**PROGETTAZIONE ESECUTIVA ED ESECUZIONE DEI LAVORI DI REALIZZAZIONE DEL LOTTO 1 DEL QUADRUPPLICAMENTO DELLA LINEA FERROVIARIA FORTEZZA-VERONA TRATTA "FORTEZZA – PONTE GARDENA"**

Relazione tecnica delle modifiche introdotte

COMMESSA	LOTTO	FASE	ENTE	TIPO DOC.	OPERA/DISCIPLINA	PROGR.	REV.
I B O U	1 A	E	Z Z	R G	M D 0 0 0 0	0 0 3	A

Fig. 1 - Sezione longitudinale esemplificativa e schematica della soluzione proposta

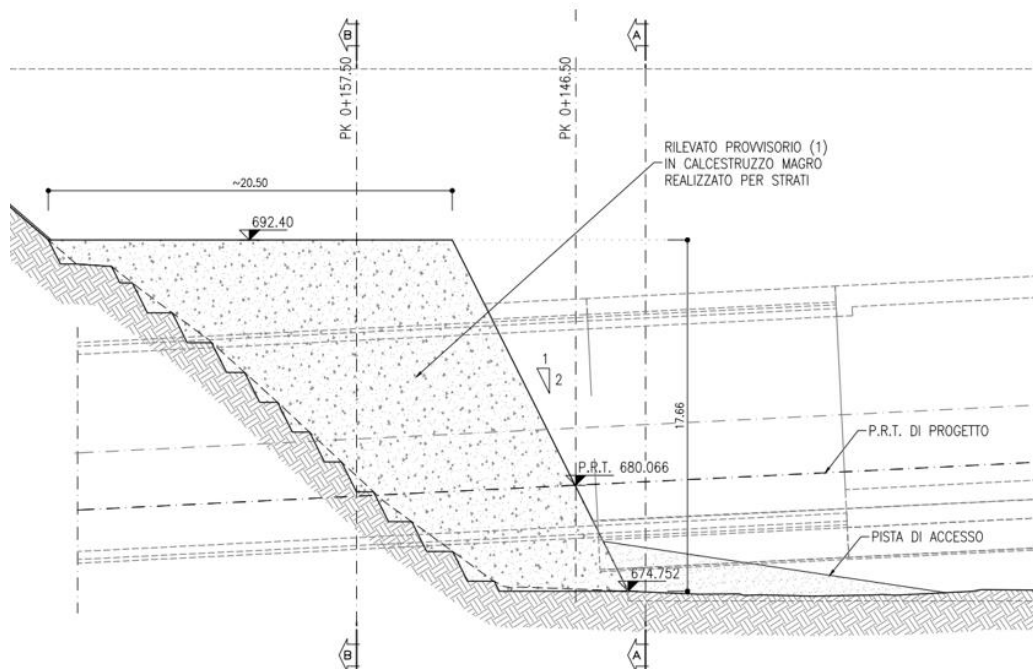
La nuova soluzione progettuale prevede la combinazione di alcune modifiche al Progetto Definitivo, qui di seguito sintetizzate:

- 1) Sostituzione del rilevato in terreno naturale con un "rilevato" in calcestruzzo magro. Tale rilevato verrà geometrizzato e progettato non solo per garantire la copertura della galleria necessaria durante lo scavo della stessa, ma anche per costituire un adeguato presidio di stabilità alla base della attuale scarpata della cava; l'utilizzo di tale tecnica, in combinazione con opportune rampe di approccio, permetterà di realizzare un rilevato con scarpate fortemente inclinate in modo da simulare un fronte di imbocco diretto in roccia.

- 2) Eliminazione della paratia berlinese e attacco dello scavo della galleria a partire non da un fronte verticale, costituito dalla paratia stessa, ma direttamente da un fronte ricavato nel "rilevato". Il nuovo fronte di attacco risulterà subverticale grazie alle caratteristiche strutturali del materiale del "rilevato". In questo modo, si eviteranno i consolidamenti dall'alto (come da PD), garantendo comunque la stabilità globale delle pareti della cava.

- 3) Scavo della galleria a partire da un fronte subverticale nella prima tratta di galleria, dove il nucleo attraverserà il passaggio tra rilevato e terreno naturale, garantendo la stabilità mediante l'applicazione di una pressione al fronte attraverso la macchina EPB.

Questa soluzione progettuale consente innanzitutto con un'unica lavorazione di realizzare direttamente il rilevato con un materiale avente buone caratteristiche meccaniche, adeguate a contribuire al sostegno dello scavo della galleria e ad evitare allo stesso tempo, con geometrie opportunamente progettate, l'esecuzione della paratia di attacco.

Figura 1 – Planimetria della soluzione di PE

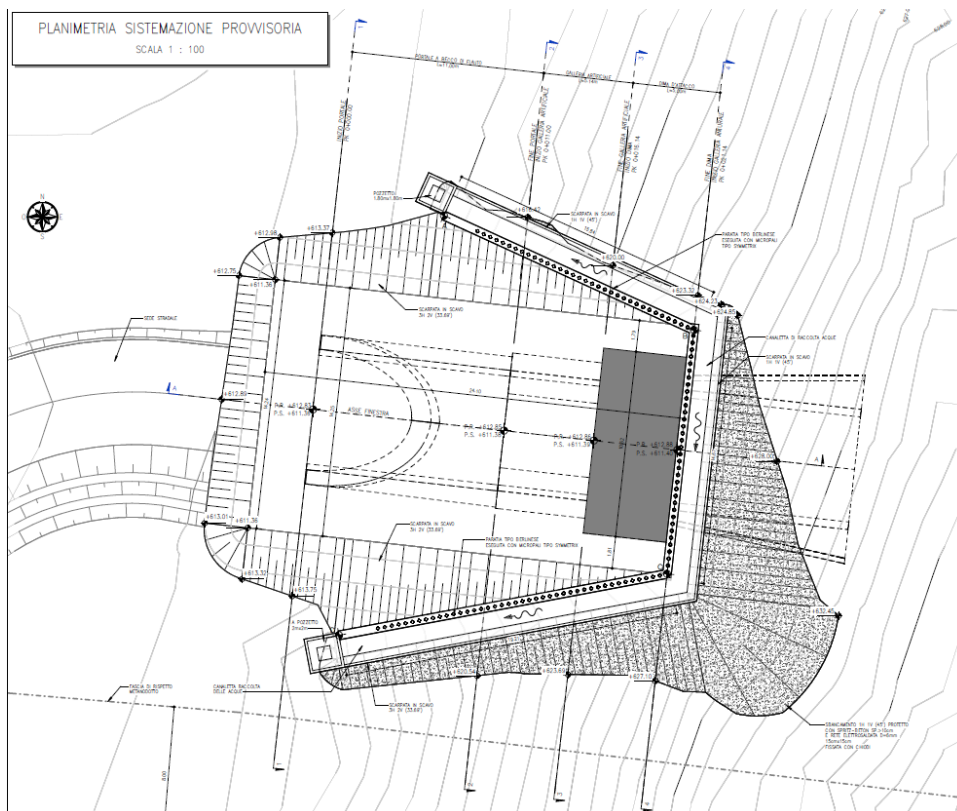
La nuova soluzione progettuale proposta prevede alcune modifiche rispetto al Progetto Definitivo, qui di seguito sintetizzate e meglio dettagliate:

- 1) Riduzione della sagoma della galleria con adeguamento alle dimensioni standard previste dal Manuale di Progettazione ITF per gli accessi di tipo carrabile.
- 2) Ottimizzazione geometrica della berlinese d'imbocco in planimetria.
- 3) Modifica degli interventi previsti per la realizzazione dello scavo e consolidamento del concio d'attacco a causa delle diverse condizioni stratigrafiche emerse nel corso delle indagini integrative in sito.

Figura 3 – Sagoma interna per accessi di tipo carrabile

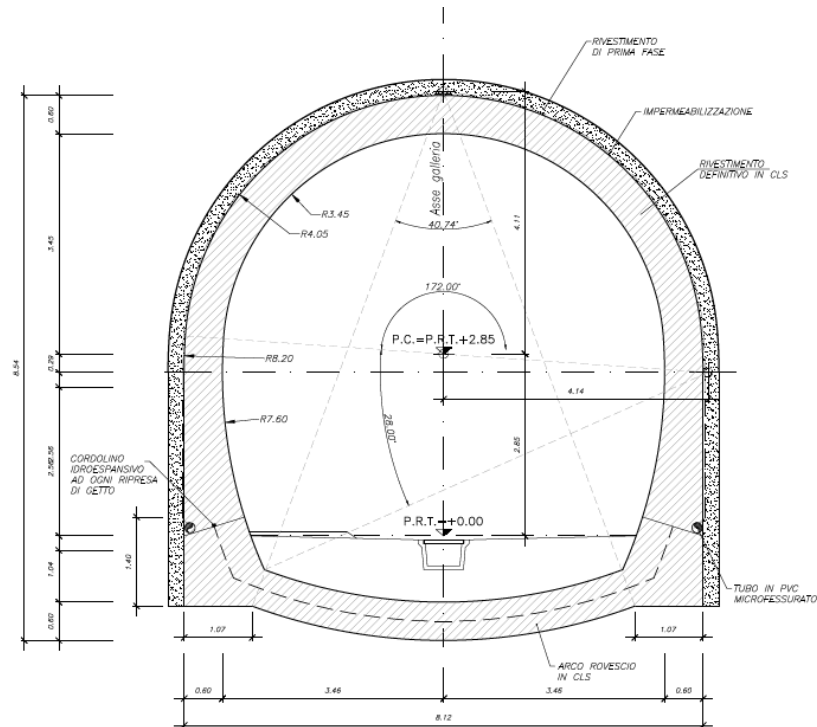
### 1) SAGOMA INTERNA DELLA FINESTRA DI CHIUSA

La sagoma interna della Finestra di Chiusa in PD era stata definita di dimensioni maggiori rispetto a quella standard delle gallerie con funzione di accesso di emergenza per motivi logistici relativi allo scavo con TBM delle gallerie naturali. Nella soluzione progettuale proposta la logistica di realizzazione delle gallerie, come da Relazione di sistema, la sagoma della galleria della Finestra di Chiusa ritornerebbe alle dimensioni standard previste dal Manuale di Progettazione ITF per gli accessi di tipo carrabile. Come indicato al § 4.7.4.3.5 del Manuale di Progettazione ITF è richiesta una piattaforma avente larghezza minima pari a 6.0 m e altezza minima pari a 6.0 m. La sagoma proposta per la Finestra di Chiusa di PE è stata assunta identica a quelle degli altri accessi carrabili delle Finestre di Funes e Albes in PD.

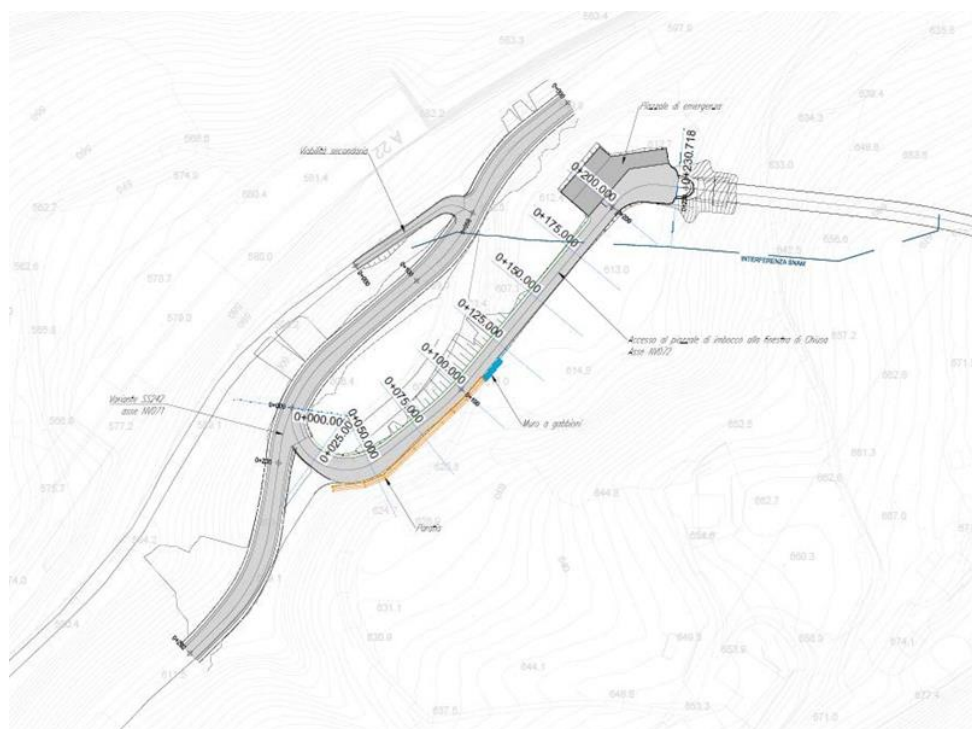
Per quanto riguarda la paratia di micropali a sostegno del versante nella parte iniziale della strada di accesso al piazzale, in sede di PE si è dovuto operare una modifica rispetto al PD per la presenza di una coltre più spessa di materiale detritico.

Si fa presente che il tracciato stradale è rimasto sostanzialmente inalterato. Ciò che è cambiato sono state le condizioni geologiche effettive del sito (presenza di depositi alluvioglaciali, suoli sciolti), che ha richiesto in PE una paratia più lunga di circa 23m (dai 58m circa del PD a circa 81m di PE), per poter gestire gli scavi propedeutici alla realizzazione della strada in condizioni di fattibilità e sicurezza in fase realizzativa e di stabilità generale a lungo termine. A questa modifica, per motivi simili, si è aggiunta, nella parte finale dello scavo in trincea della strada una struttura di protezione in gabbioni, anch'essa con lo scopo di limitare l'ingombro della scarpata di scavo del versante nelle attuali condizioni geomorfologiche del sito. La variazione della paratia è stata fatta anche in funzione delle risultanze delle nuove indagini geognostiche che hanno definito in PE uno spessore di coltre detritica di circa 9m contro i 5m circa del PD, caratterizzato da materiale più incoerente rispetto alle previsioni.

Nella tabella seguente è riportato infine il confronto tra le proprietà geometriche e dei materiali della paratia fra PD e PE per dare evidenza di una modifica tecnologica applicata per rendere fattibili senza problemi esecutivi i micropali della paratia.

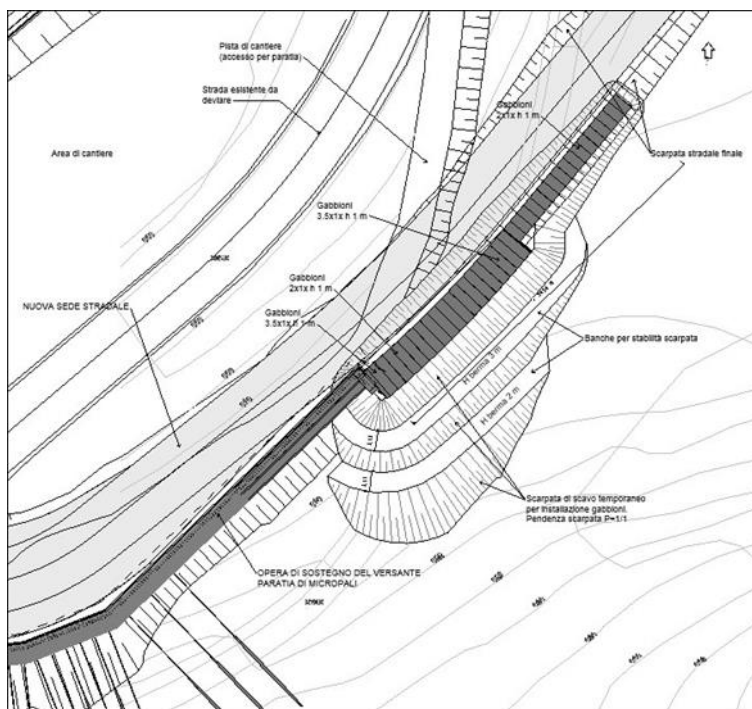
La paratia prevista in PE nella configurazione finale è lunga circa 81 m, seguita da un muro a gabbioni di lunghezza pari a 11 m. Questa scelta è stata dettata dalla presenza della coltre detritica, imprevista nel PD, che non permette la realizzazione di scavi a cielo aperto con pendenza di circa 56° senza banche intermedie.

Di seguito, a solo scopo illustrativo e a chiarimento delle scelte progettuali, è mostrata la planimetria che mostra gli eventuali scavi, necessari nel nuovo contesto geologico, qualora si fosse mantenuta la stessa lunghezza della paratia.

Figura 4.2 - Planimetria di progetto PE

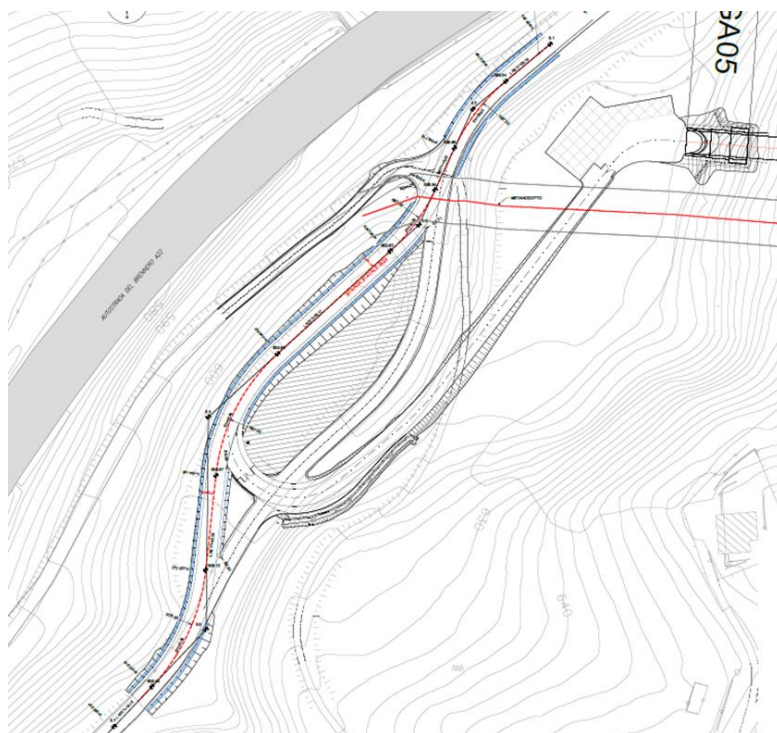
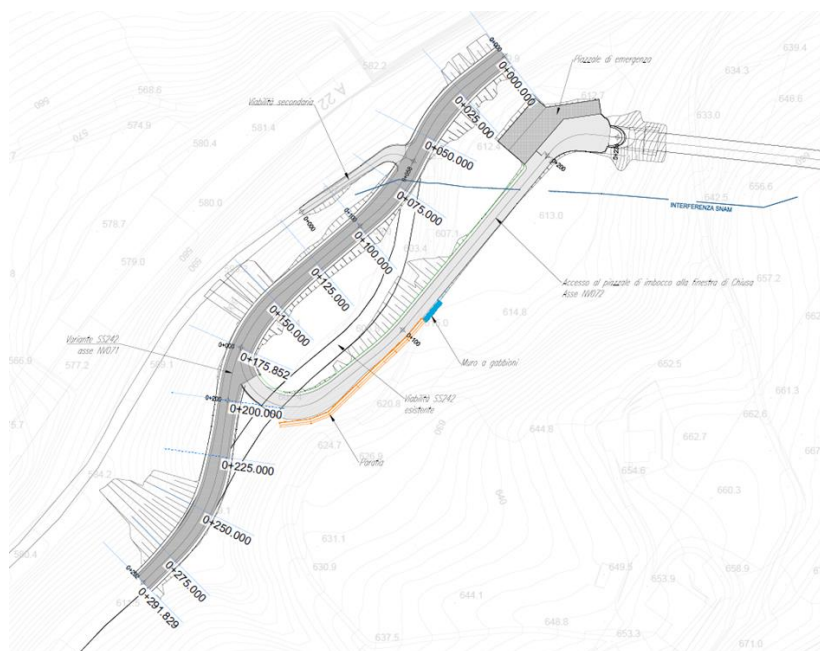
Di seguito si riportano le planimetrie di progetto di PD e PE:

Come è possibile dedurre dalle immagini riportate, dal punto di vista planimetrico la conformazione del PE risulta analoga a quella di PD.

A differenza del PD, in fase esecutiva sono state previste le barriere di sicurezza bordo laterale Tipo PAB (certificate dalla Provincia Autonoma di Bolzano) H2 TE sul ciglio destro della viabilità NV071 e sono stati introdotti gli allargamenti in curva secondo quanto prescritto dal DM 2001. È stato inoltre modificato il profilo altimetrico del tracciato nella parte iniziale dell'asse. È cambiato infatti l'andamento delle livellette in modo tale da agevolare lo scorrimento dell'acqua piovana ed evitarne l'accumulo in corrispondenza del raccordo concavo.

Figura 4 3 – pacchetto di pavimentazione

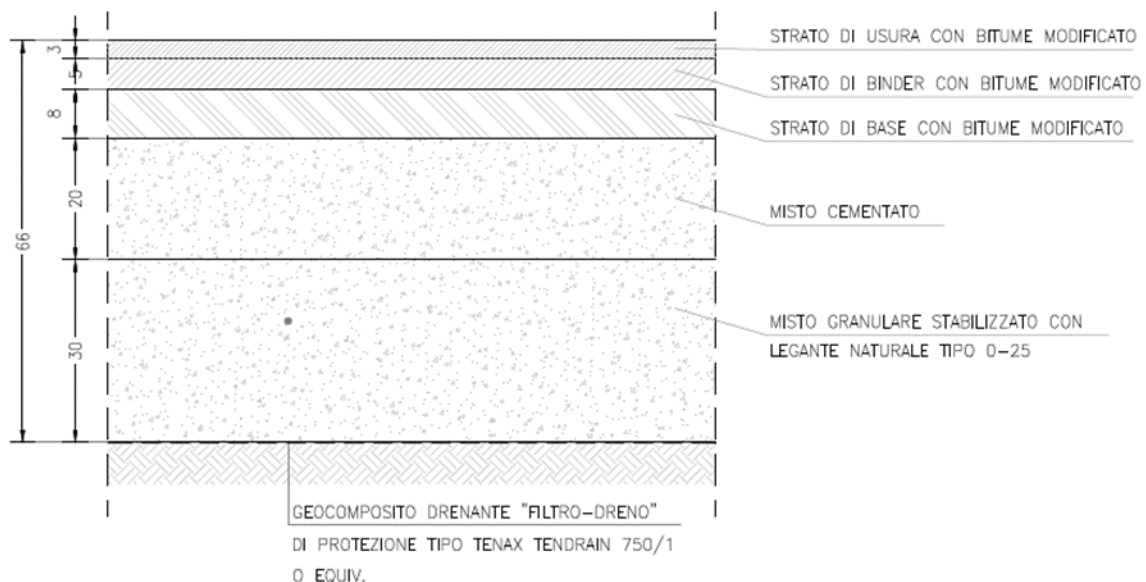
- 3 cm di usura con bitume modificato;
- 5 cm di binder con bitume modificato;
- 8 cm di strato di base con bitume modificato;
- 20 cm di misto cementato;
- 30 cm di misto granulare

Fig. 1 - Planimetria d'intervento della deviazione della S.P. 27 a) Soluzione PD; b) Soluzione PE

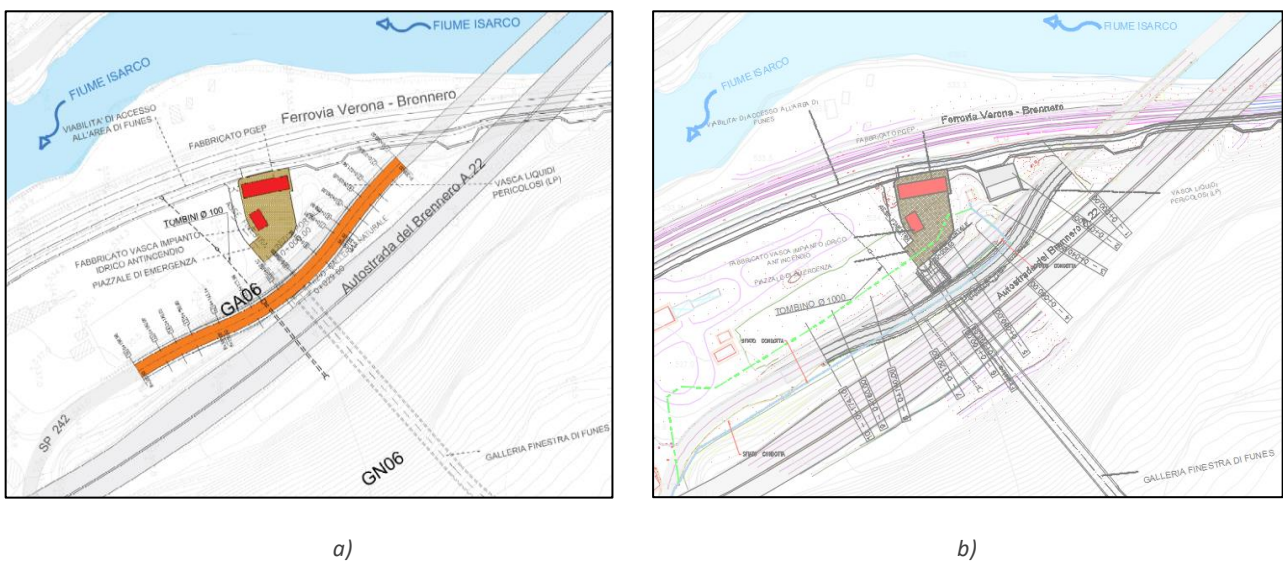
Rispetto alla precedente soluzione progettuale, la deviazione stradale è stata modificata in funzione delle problematiche emerse con la presenza di sottoservizi rilevati nell'area e non risolti al momento della Progettazione Definitiva. In particolare, si è dovuto procedere ottimizzando le necessarie opere d'arte e la fasistica di cantiere per consentire la realizzazione delle opere di imbocco della finestra di Funes nelle ipotesi precedenti. Nel dettaglio, il tracciato plano-altimetrico della deviazione è stato modificato in modo da consentire la realizzazione della paratia d'imbocco della finestra, collocandosi ad un'opportuna distanza di

sicurezza dal sottoservizio SNAM interferente, la cui risoluzione verrà risolta da SNAM stessa secondo una sua soluzione progettuale.

Adizionalmente, a seguito di ulteriori prescrizioni della PABZ "ufficio strade" emerse durante lo sviluppo del progetto (Parere Tecnico emesso da PABZ con prot. 230226 del 15.03/2022, riportato in IB0U1AEZZRGMD0000002A), è stato modificato il pacchetto stradale dei conglomerati bituminosi ed introdotto l'impiego di barriere di sicurezza PAB H2 BPCP (di comune uso lungo le infrastrutture viarie della Provincia Autonoma di Bolzano) anche sulla deviazione provvisoria della SP27.
